Alterswohn- und pflegeheim, Urdorf/Zürich

Beschränkter Projektwettbewerb

Aus dem Preisgerichtsprotokoll:

Grundriß Eingangsgeschoß 1:500.

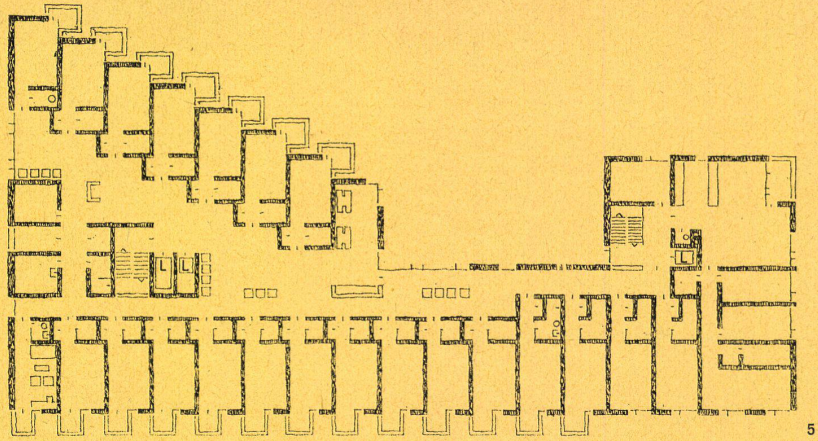
Das Projekt zeigt einen klaren, kubischen Aufbau. Die architektonische Gestaltung ist überzeugend. Die konzentrierte Anlage hat großzügige Gartenräume zur Folge. Von der Weihermattstraße her sind durch die großen Zwischenräume zu Schulhaus und Kirche schöne und weite Durchblicke ins Tal erreicht. Die Vorfahrt zum Haupteingang ist noch ungelöst (Niveaudifferenz zur Straße zu groß). Durch den öffentlichen Durchgang im Eingangsbereich wird eine vorbildlich gelöste Wechselwirkung von Beziehungen zwischen Haupteingang/Foyer zur Weihermattstraße/Vorfahrt und Gartenraum mit öffentlichen Fußwegen erzielt. Diese Räume sind durch schwach geneigte Rampen (max. 6%) verbunden. Die Begegnungszonen können als optimal beurteilt werden.

Die Gemeinschaftsräume (Foyer/Mehrzweckräume) sind gut organisiert, jedoch auf zwei Niveaus. Die Personalwohnungen, das Wohnheim wie die Pflegeeinheit sind gut konzipiert. Die 4er Zimmer in der Pflegeeinheit sind nicht brauchbar. Die 2er Zimmer hingegen sind sehr gut. Die Südorientierung von ca. 1/3 der Zimmer des Wohnheims und der Pflegeeinheit kann akzeptiert werden. Die Möglichkeit der Umwandlung von Personal- in Wohnheimzimmer wird begrüßt. Das Raumprogramm der Personalzimmer ist stark, aber in zugelassenem Maße unterschritten.

Grundriß Eingangsgeschoß (Geschoß c) 1:500.

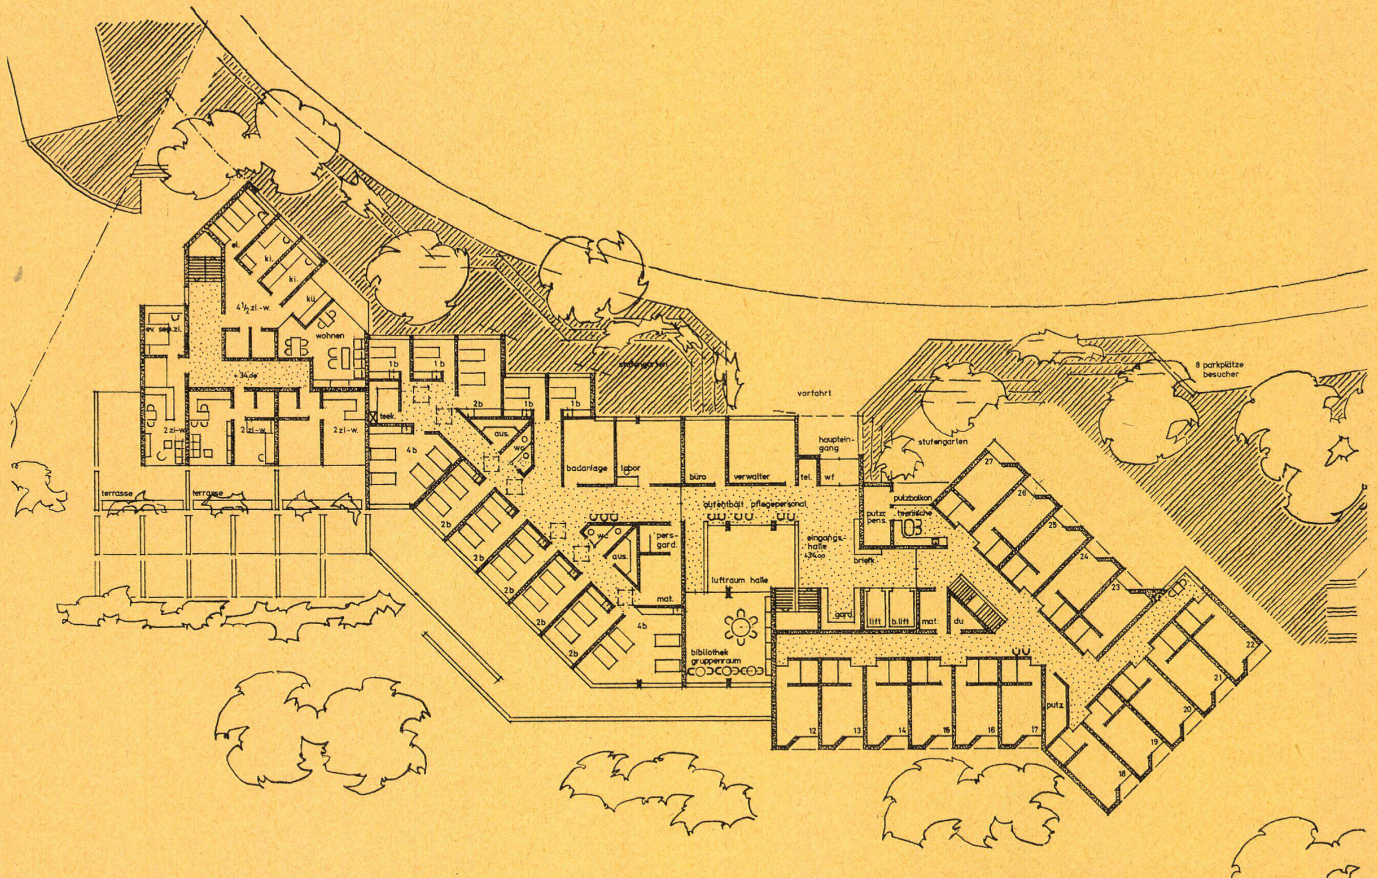
Der Haupteingang liegt niveaumäßig gut, ist aber etwas zu knapp. Er führt in einen räumlich reichen zweigeschossigen, etwas zu klein bemessenen Gemeinschaftsbereich, der allerdings westlich nur über eine Terrasse und Rampe mit dem Garten und Spazierwegnetz verbunden ist. Dafür ist eine Begegnungszone im Eingangsgeschoß möglich.

Die Anlieferung ist zu knapp bemessen und führt über den Parkplatz der Kirche, was unerwünscht ist. Das gleiche gilt für die unterirdische Parkgarage.

Die Pflegeabteilung ist im Eingangsgeschoß schlecht gelegen und zu klein.
